DODATEK Č.3

KE SMLOUVĚ O DÍLO ČÍSLO 09 9 500 14 00105

změnový list číslo 1a

Stavba: Rekonstrukce veřejného prostranství u Donu, Brno – Starý Lískovec

Průběh penetračních zkoušek

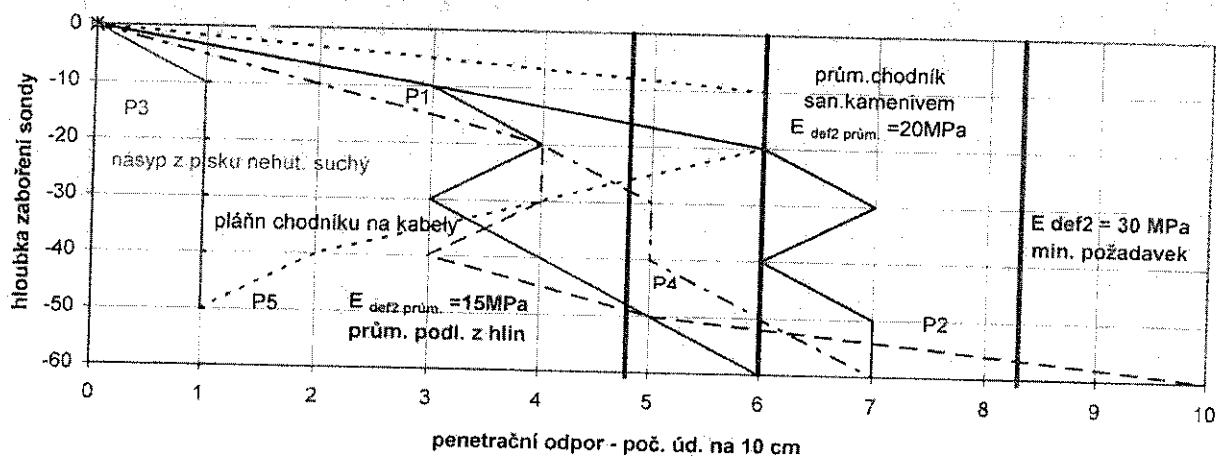
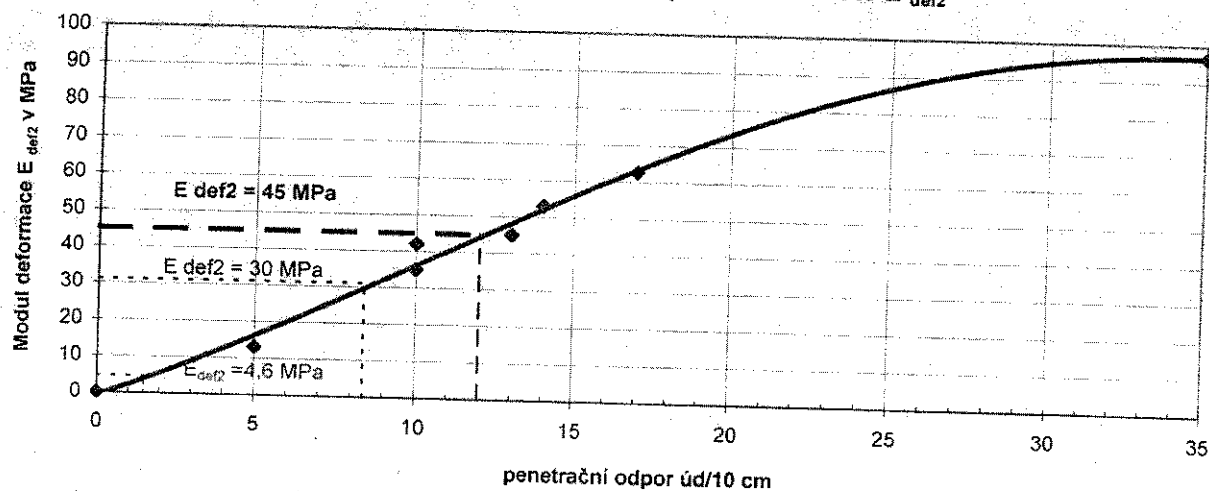
místo zkoušky	úd/10 cm 0-50 cm rozmezí	úd/10 cm 0-50cm prům.	odvoz. E_{def2} v hl 0-50 cm
P1,P2 podloží z hlin před obchodem v hl. 60 -120cm	3-10	4,8	15 MPa
P3 násyp ze suchého písku pod dlažbou s úlomky betonu	1	1	4 MPa
P4,P5 pláň zlepš. kamenivem na ul. Kurská	2-7	6	20 MPa
P6 pláň nad kabely na ul. Kurská	6-1	2,8	8 MPa
P7 chodník podél ul. Jemelkova	5-12	7,67	27 MPa
P8 příčný krátký chodník k ul. Jemelkova	2-4	3	10 MPa
P9,P10 příčný chodník podél OD Albert	2-6	3,8	13 MPa

1. Příčinou destrukce dlažby **na ploše před obchodem** nebylo měkké podloží, ale velmi špatně provedený podsyp pod dlažbou, kde byly nahnuty úlomky betonu a zasypány suchým pískem bez hutnění. Postupem času v důsledku srážek došlo k propadu písku do dutin mezi úlomky a následně pak k prolomení dlažby.

1. **Na ploše před obchodem** bylo doporučeno provést výměnu materiálu a to tak že horní část podsypu, obsahující hrubé úlomky betonu, bude cca do hloubky 20-25 cm odtěžena a nahrazena směsným kamenivem charakteru šterkodrti. Zbývající písek nad podložními hlinami bude dovlhčen a řádně zhutněn. Následně bude po vrstvách ukládána šterkodrt' až do úrovně pláň, což může být v daném místě vrstva kolem 40 cm.
2. **Původní plán chodníků Kurská** je nutno řádně zhutnit, místa zásypu kabelů „přemostit“ tužší vrstvou KZC anebo mocnější vrstvou šterkodrti. Celou pláň pak dorovnat a vylepšit min. vrstvou 10-15 cm z ŠD
3. **Plán chodníků podél ulice Jemelkova**, také řádně zhutnit, místa ze suchým pískem před hutněním dovlhčit, anebo hutnění provést po deštích, doplnit šterkodrtí a u slabších míst (zásypy nad kabely) provést silnější vrstvu.

Průběh penetračních zkoušek

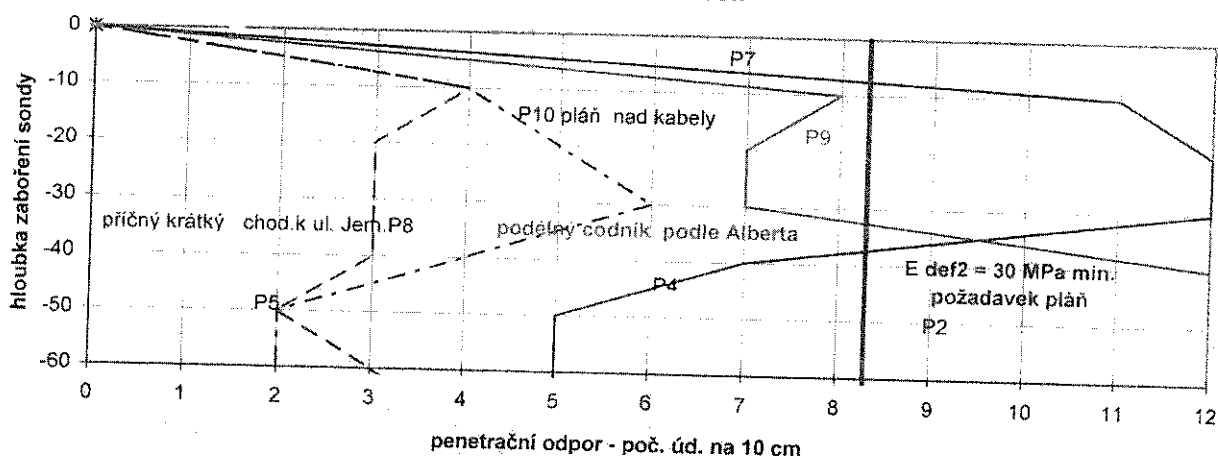
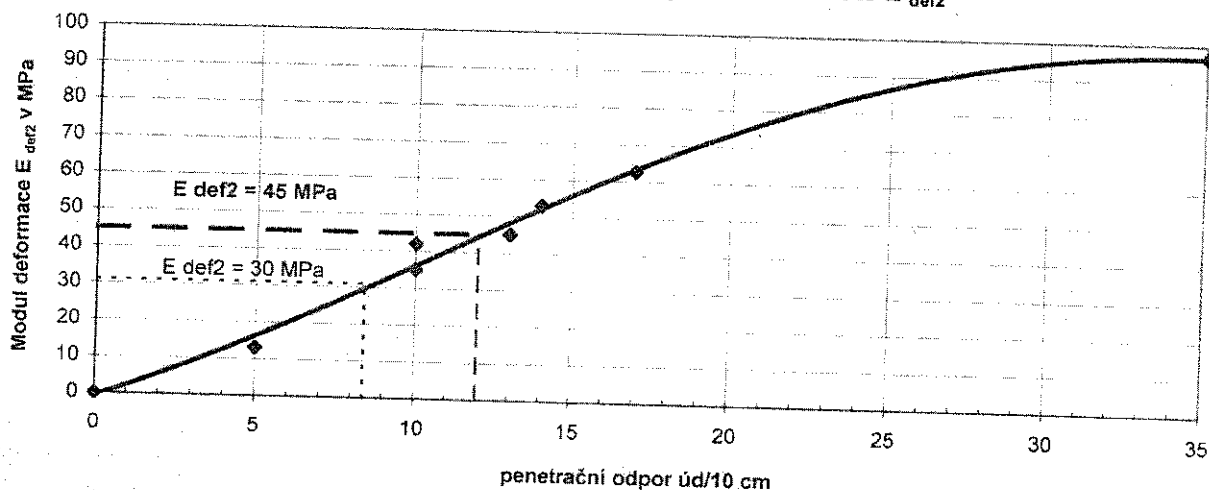
2. **Plán pod chodníky na ulici Kurská** vykazuje nízké hodnoty v místě zásypu kabelů. Tato místa by bylo vhodné zpevnit nějakou tuhou úpravou, kupř. vrstvou KZC anebo mocnější vrstvou šterkodrti. Místní zpevnění vrstvičkou šterkodrti dalo výrazně vyšší hodnoty.
3. **Původní plán na chodnících podél ulice Jemelkova** dává místy velmi příznivé hodnoty, v místě zásypu kabelů jsou však hodnoty výrazně nižší. Všude je nutno provést zlepšení pláň.

Příloha P3

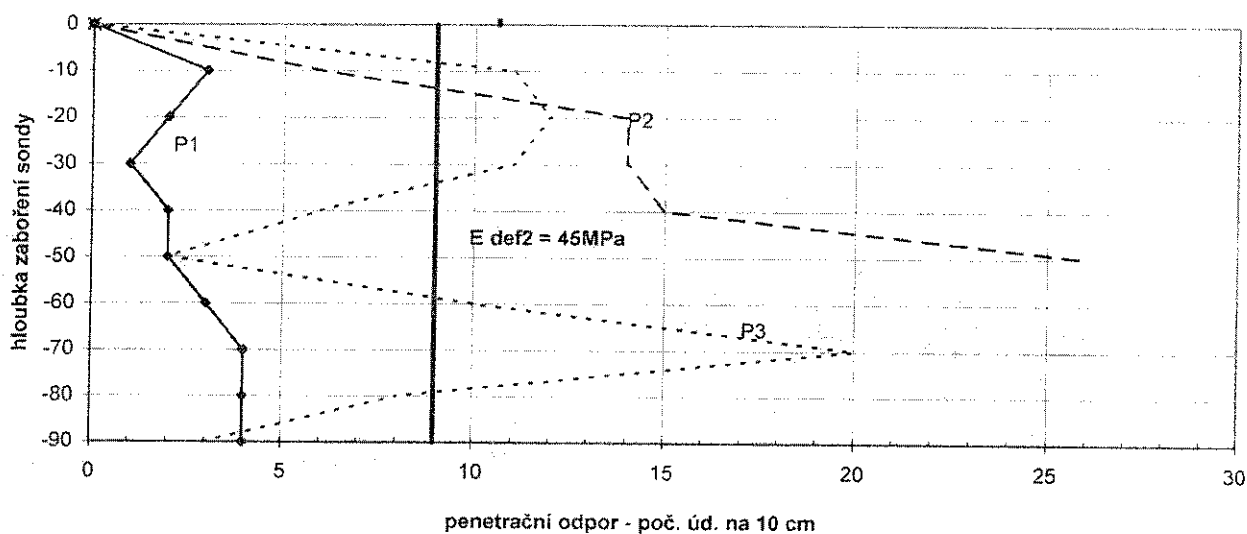
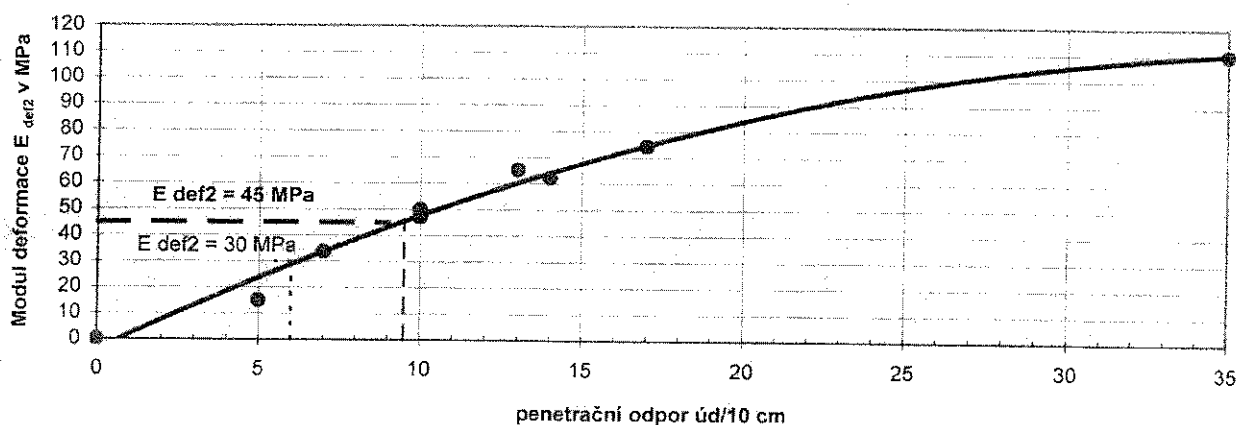
Z předloženého vyjádření ze dne 13.11.2014 vyplývá, že příčinou nevyhovujících výsledků bylo nesourodé podloží, z navážek charakteru stavebního odpadu, patrně málo zhutněného s místy s koncentrací kamenů, místy s výplní hlin asi málo zhutněných. **Po provedeném nápravném opatření, kdy bylo doporučeno rozprostřenou štěrkodrt' nízké vlhkosti prolít vodou, došlo také k proniku vody do podloží a k rozbřednutí výplně a poloh málo zhutněných hlin,** což jasně ukázala penetrační zkouška P3, která zachytila vrstvu měkkých hlin v hl.30-50cm. Tím se také ukázalo, jak nebezpečný je požadavek na odvod a průsak srážkových vod do podloží. Zejména nebezpečné je to v zimním období, kdy v těžko zmapovatelných dutinách může dojít ke shromažďování prosáklé vody, vytvoření ledových čoček, které se budou v důsledku objemových změn nadloží zvedat, otevřou se další trhliny. Nejvíce nebezpečné je to pak na jaře, kdy dochází k tání sněhu a proniku vody to těchto trhlin a když se průsaková voda dostane do kontaktu s promrzlým podlozím a dále namrzá, zvedání povrchu pokračuje. Osobně jsem tento případ viděla na parkovišti u Lidlu v Kuřimi, kde došlo na jaře ke zvednutí dlažby cca o 20 cm. S ohledem na tuto situaci a ochotu provádějící firmy situaci řešit v předstihu i za cenu zvýšené pracnosti doporučuji toto řešení.

- Po odtěžení vrstvy snížit pláň znehodnocenou prosáklou vodou cca o 20 cm, rozprostřít separační textilii a překrýt vrstvou cca 20 cm recyklátem.
- Aby se zabránilo proniku vody do hlubšího podloží a přemostily se případné zbytky nesourodého podloží, doporučuji jako další vrstvu vložit tuhou vrstvou cca 15 cm z KZC a na ni pak položit vrstvu štěrkodrti anebo recyklátu.

- Tímto řešením by se vyhovělo požadavku projektu o možnosti zasakování průsakových vod. Případný průsak až na pevnou vrstvu z KZC, která musí být provedena ve spádu je třeba zachytit pomocnou drenáží umístěnou v nejnižším místě (kupř. u obrubníku) a tak voda již neohrozí podloží.

Składba pod chodnika

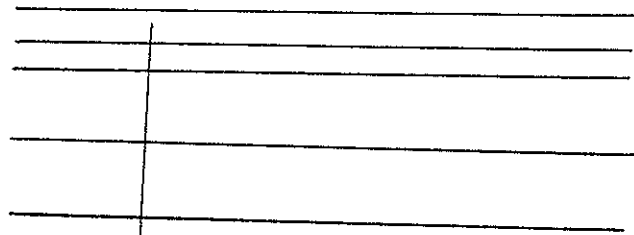
Provedená měření prokázaly nutnost zpevnění původní pláň pod chodníky téměř v celém rozsahu tak, aby byla dosažena požadovaná tuhost pláň 30 MPa. Následně bude položena vrstva šterkodrti, kde je požadovaná tuhost $E_{\text{def2}} = 45 \text{ MPa}$.

- betonová dlažba tl. 6 cm
- podsyp ŠD 4/8 tl. 4-5 cm
- ŠD tl. 20 cm
- ŠD tl. 20 cm
